监 理 通 知 单

工程名称：森源禹州梨园沟 120MWp 光伏发电项目

编号：ZHJL--012

事由：施工质量问题。

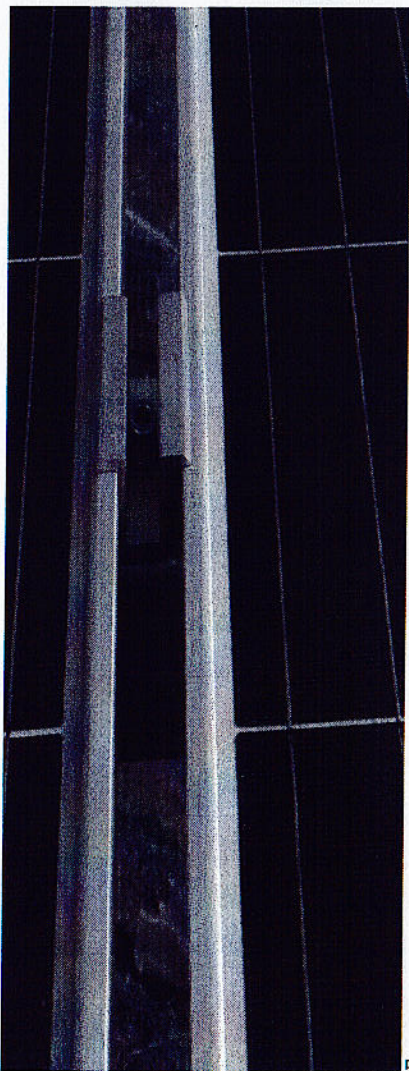
- 内容：1、监理业主共同检查 6#7#区支架安装不到位，中压块间隙过大。
2、光伏板安装不平整，光伏板与檩条的连接处绝对不允许加垫块。
3、檩条与斜梁的连接处（固定螺丝）不允许斜装。
4、支架螺丝拧紧与斜坡角度达到要求后才允许安装光伏板。
5、要求施工单位管理人员加强质量检查力度，并对支架安装人员技术交底。

中压块间隙过大

垫块
